AUTO No. 294 DE 25 SEP 2024

"Por medio del cual se realiza seguimiento a las obligaciones derivadas de la Resolución 0620 del del 17 de abril de 2018, modificada por las Resoluciones No. 0268 del 17 de marzo de 2020 y No. 0326 del 08 de abril de 2021, se hacen unos requerimientos y se toman otras determinaciones SRF-00395."

**LA DIRECTORA DE BOSQUES, BIODIVERSIDAD Y SERVICIOS
ECOSISTÉMICOS DEL MINISTERIO DE AMBIENTE Y DESARROLLO
SOSTENIBLE**

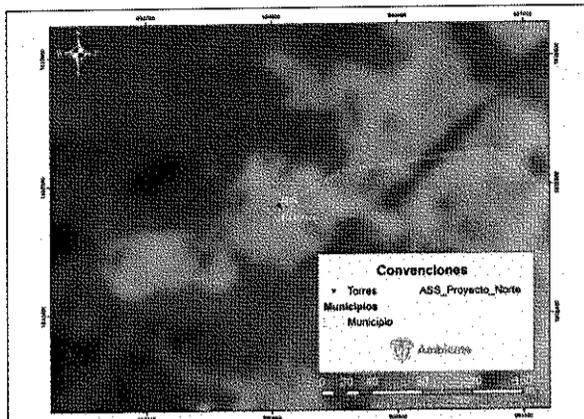
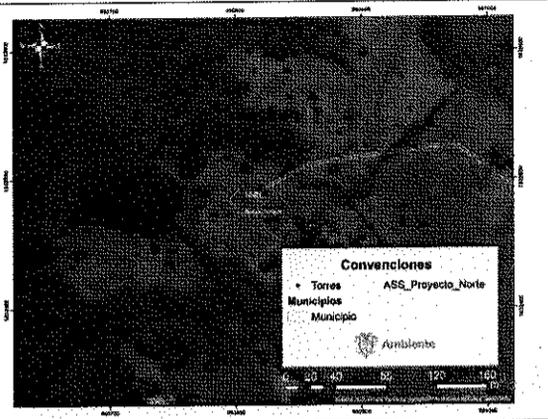
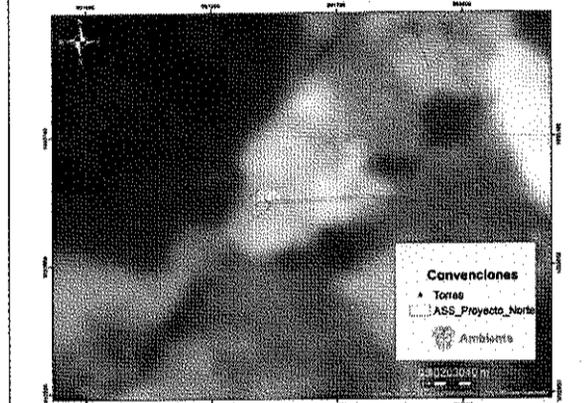
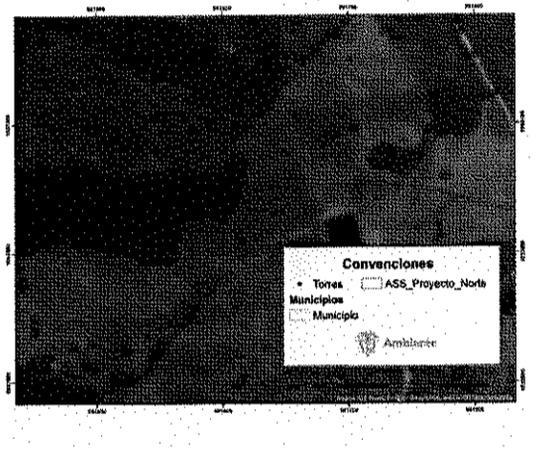
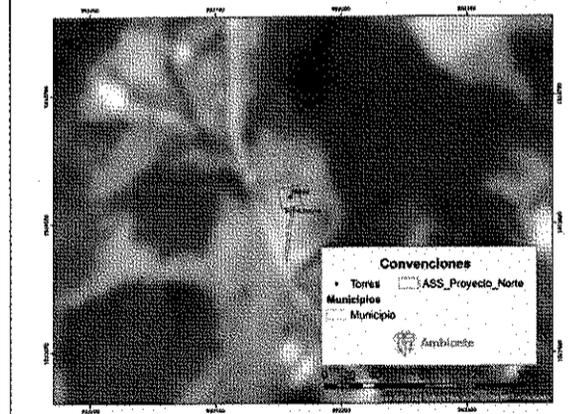
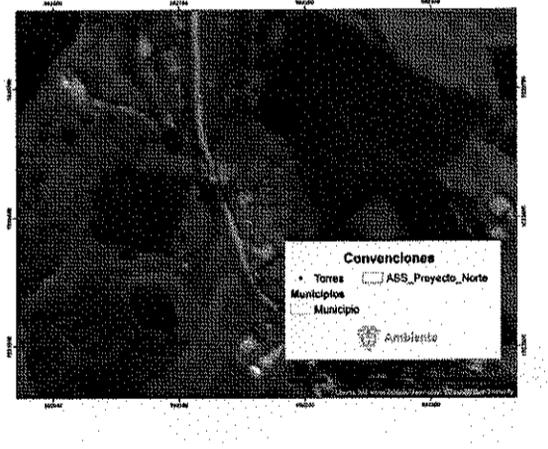
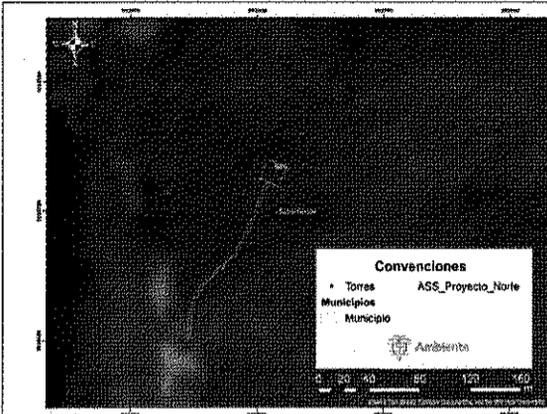
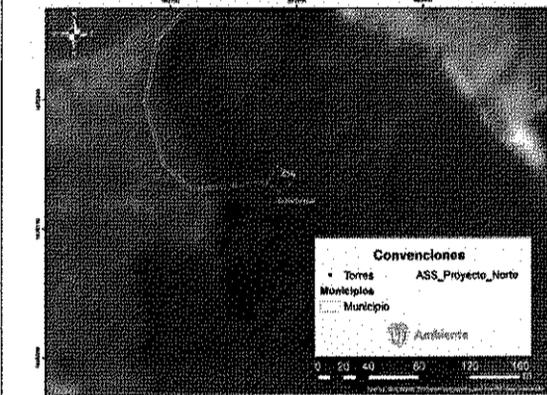
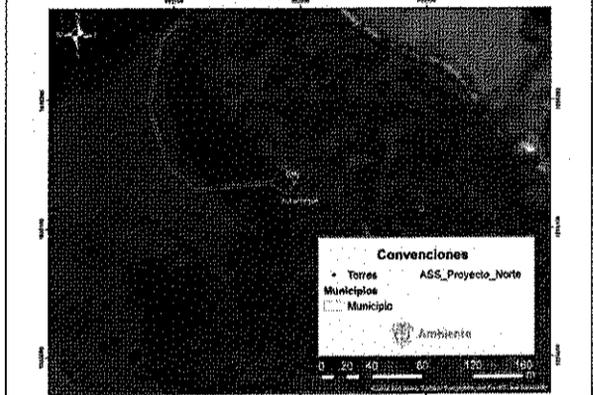
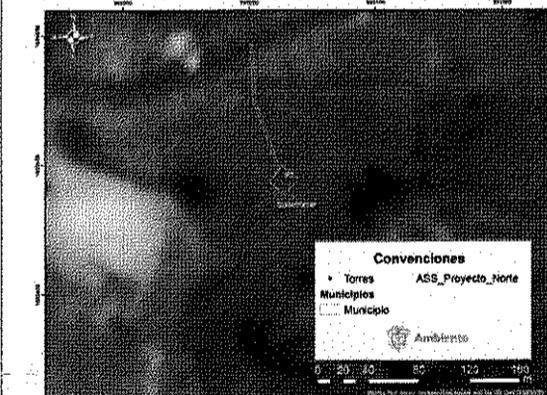
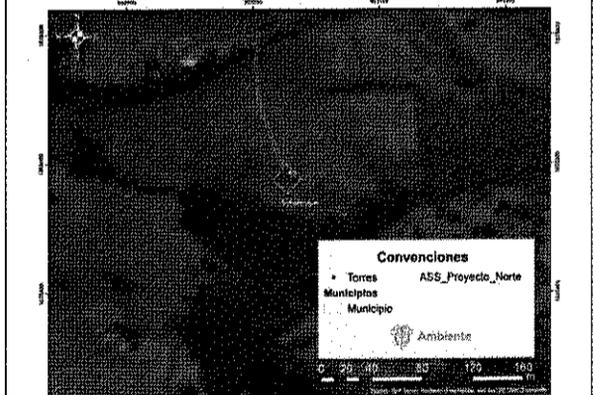
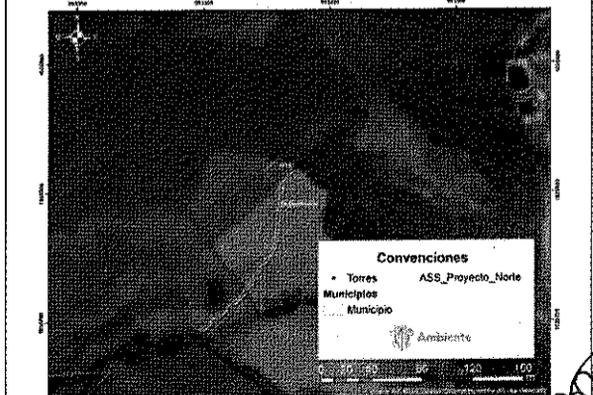
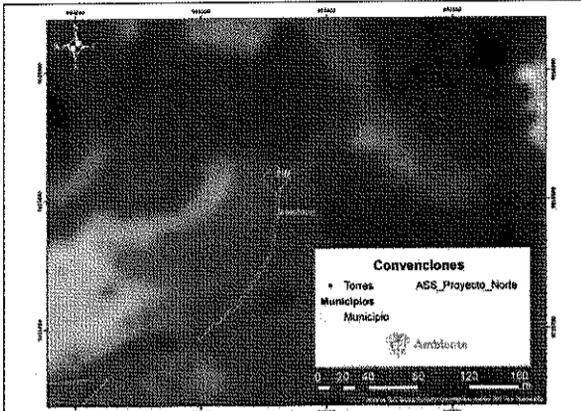
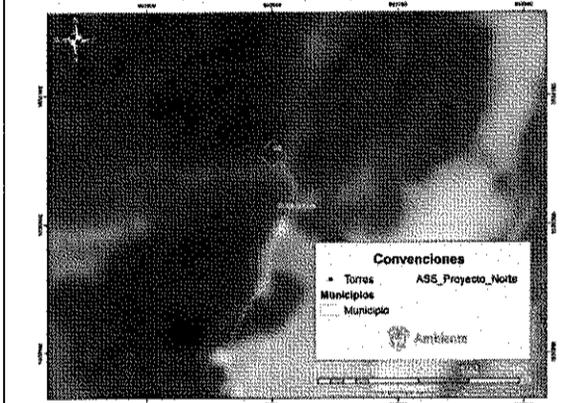
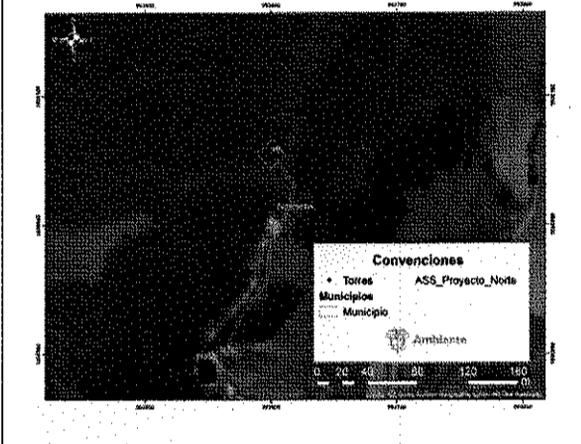
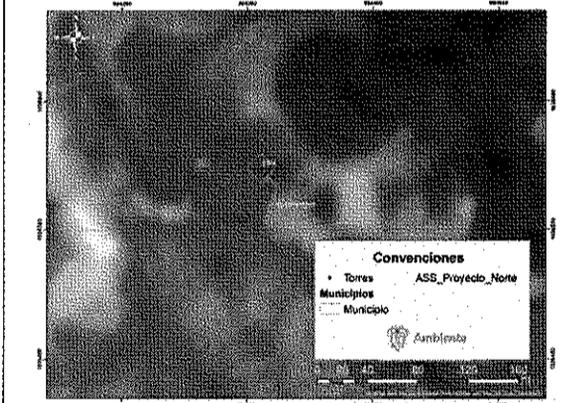
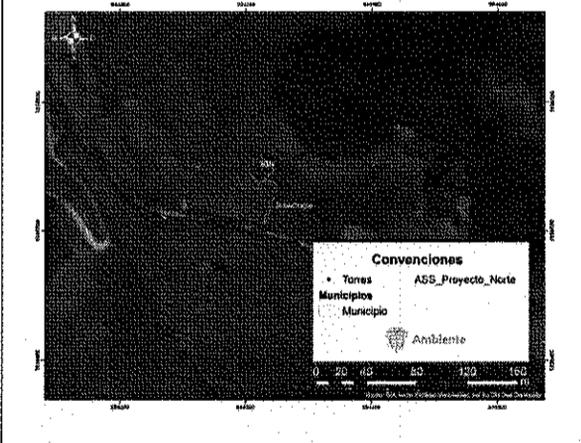
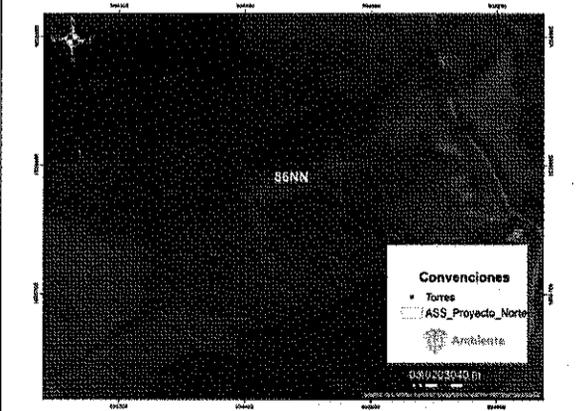
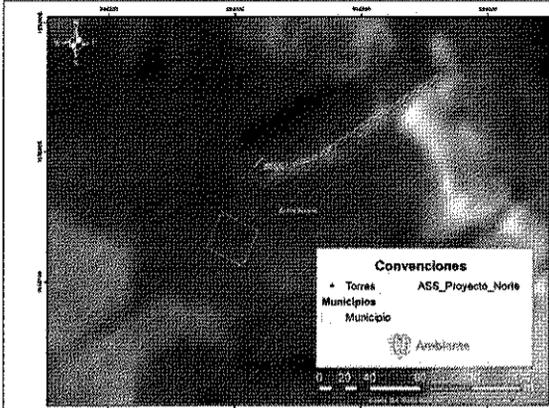
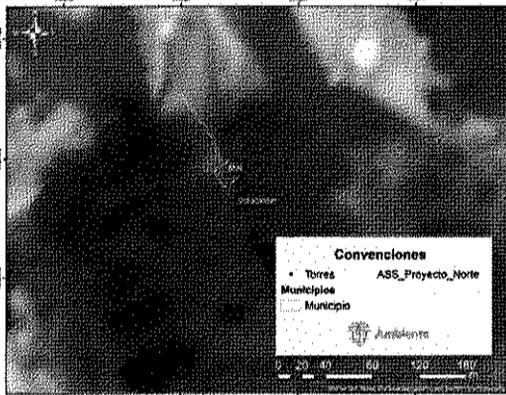
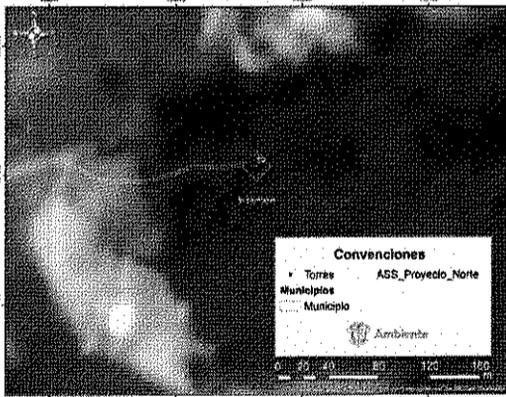
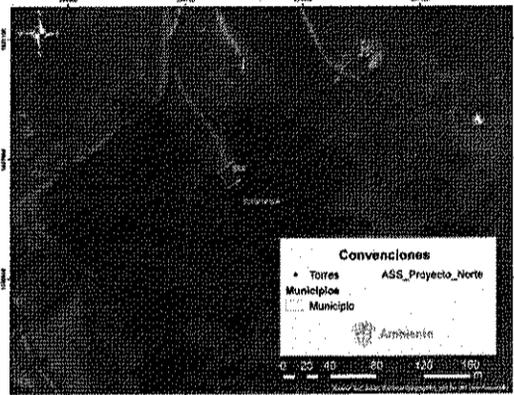
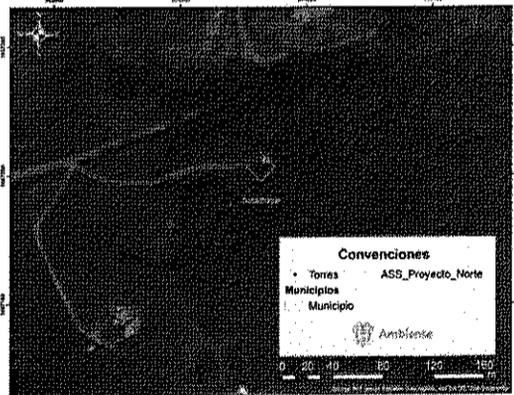
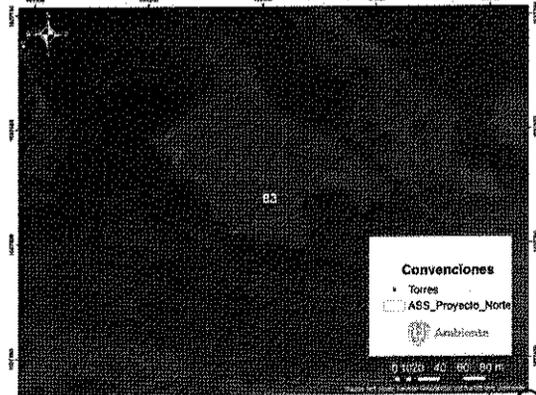
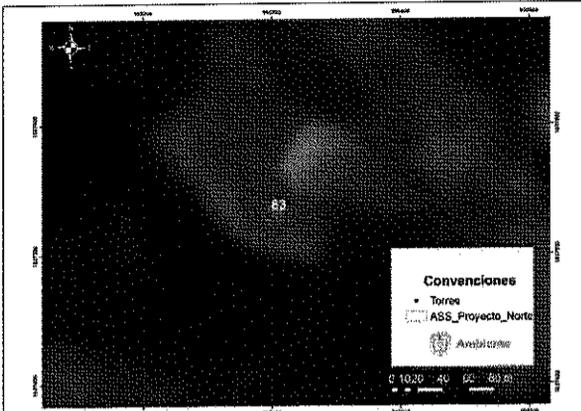
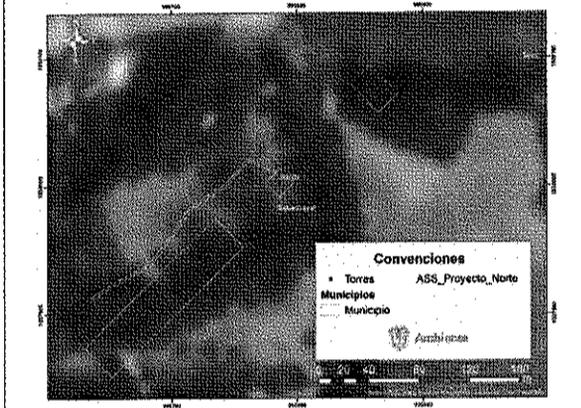
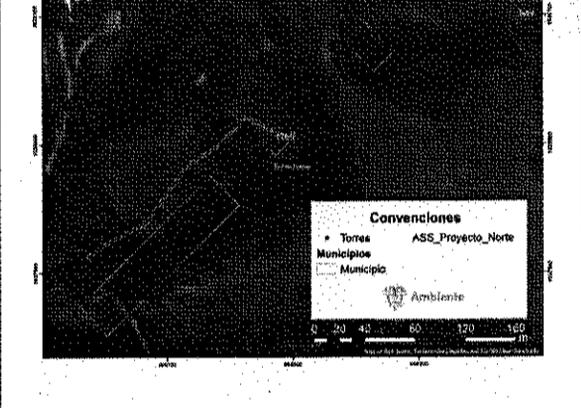
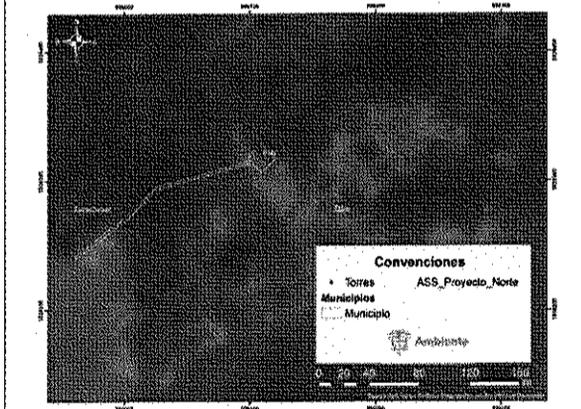
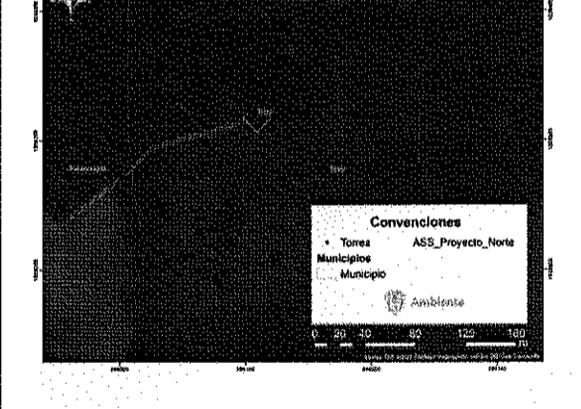
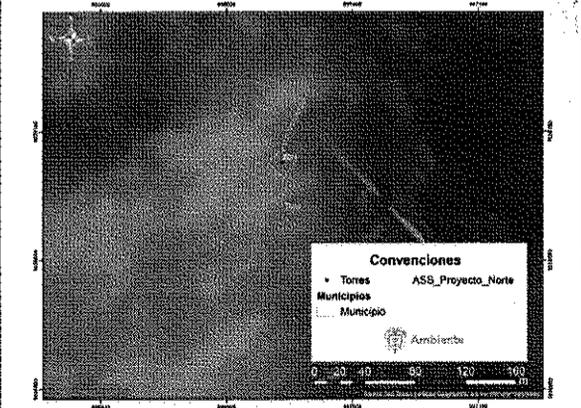
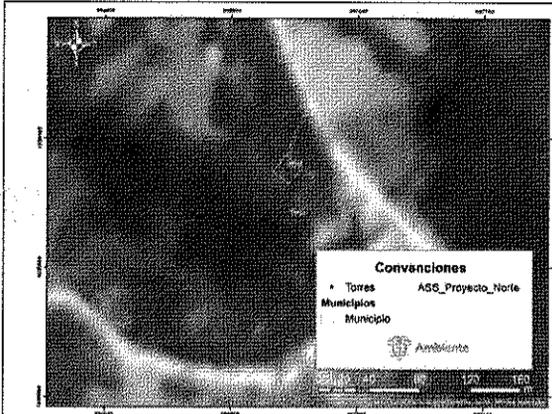
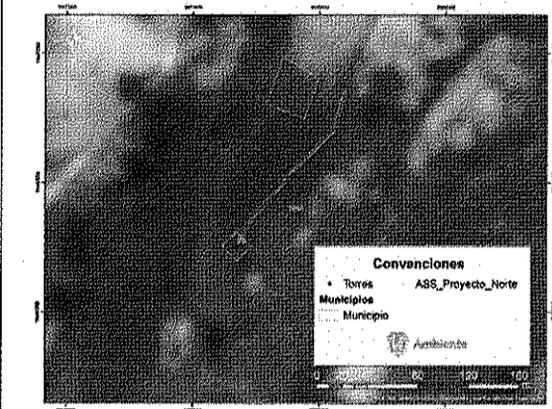
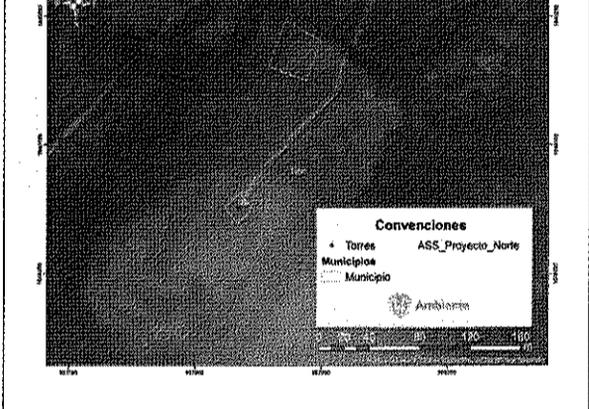
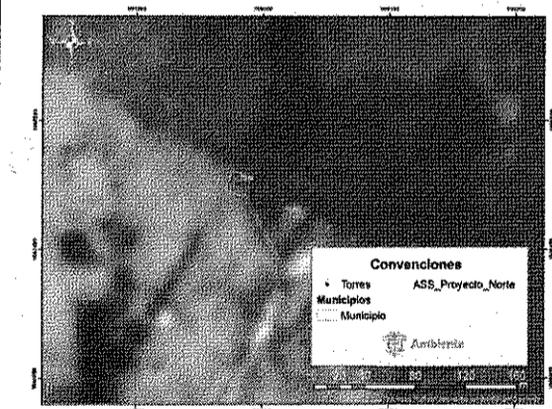
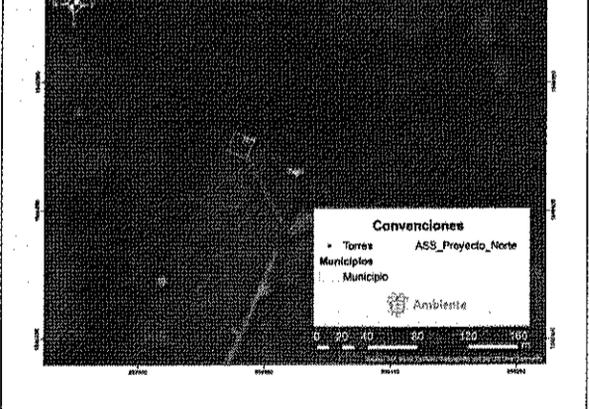
Para las torres numeradas NB_108N, NB_107, NB_104, NB_101N, NB_99N, NB_96NV, NB_94N, NB_93N, NB_92, NB_91N, NB_90, NB_88N, NB_86NN, NB_85N, NB_84, NB_83, NB_82NN, NB_81N, NB_80N, NB_76, NB_75N, NB_74N, NB_73N y NB_72 las imágenes proporcionadas por www.planet.com, carecen de la resolución necesaria para discernir el estado actual de dichas estructuras. Asimismo, las imágenes obtenidas de Google Earth y ArcMap no son lo bastante recientes como para permitir una identificación precisa del estado de

estas torres. A la luz de esta limitación de información, es plausible que las torres en cuestión no hayan sido construidas, ver Fotografías 3-21 a 3-67.
